### Projet de renouvellement de l'autorisation d'exploiter une carrière de quartzite au lieu-dit « Botan » à Rostrenen

*Enquête publique réalisée du 9 janvier au 9 février 2024 dans le cadre  
d'une demande d'autorisation environnementale*

### Rapport du commissaire enquêteur

Monsieur Jean-Paul LE DIVENAH désigné par le Tribunal administratif de Rennes par décision N° E23000150/35 du 7 septembre 2023

*Illustration n°2 : localisation du projet sur fond cadastral (source : localisation du projet chapitre 6 p.71)*

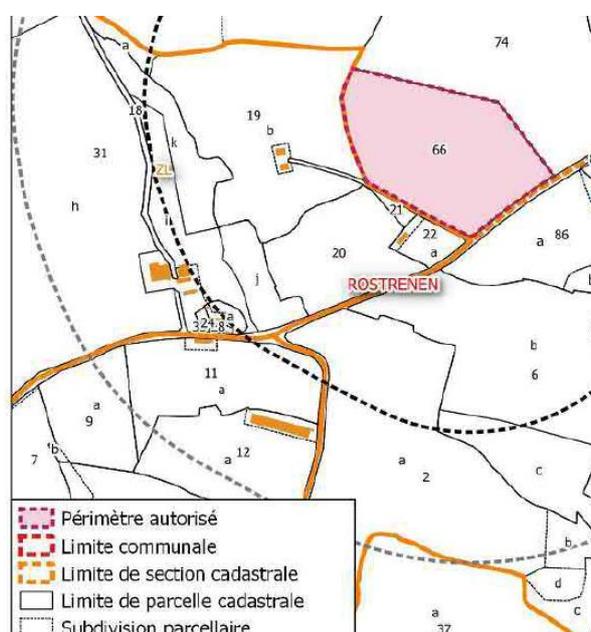
Appréciation du commissaire enquêteur : il convient de tenir compte de la superficie cadastrale dans le projet d'arrêté si la demande est autorisée.

Illustration n°7 : schéma de principe de l'implantation du merlon. Source : dossier - volet paysager p.21

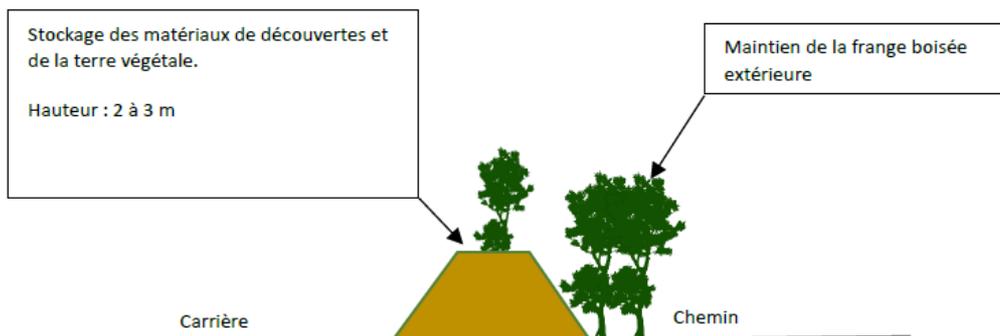
Toutefois, même si le merlon est planté, le temps de pousse des essences sur le merlon est susceptible de laisser à découvert une partie de la carrière et de la rendre visible depuis l'ouest. Cet aspect n'est pas développé dans le dossier.

L'arrachage des arbres prévu pour implanter le merlon ouest n'est-il pas susceptible d'impacter la vue paysagère depuis l'ouest de la carrière ? Est-il envisageable de préserver tout ou partie des arbres concernés ? Est-il possible d'effectuer un photomontage permettant de donner une vue du site depuis l'ouest intégrant le projet de merlon ?

Pour le pétitionnaire, les enjeux paysagers ne semblent pas justifier un photomontage car les perceptions paysagères depuis l'extérieur se limiteront au sud-ouest depuis l'habitation la plus proche et depuis la voie communale. Les vues en direction de la carrière seront peu modifiées par rapport à la situation actuelle (cf illustration 8 ci-dessous).
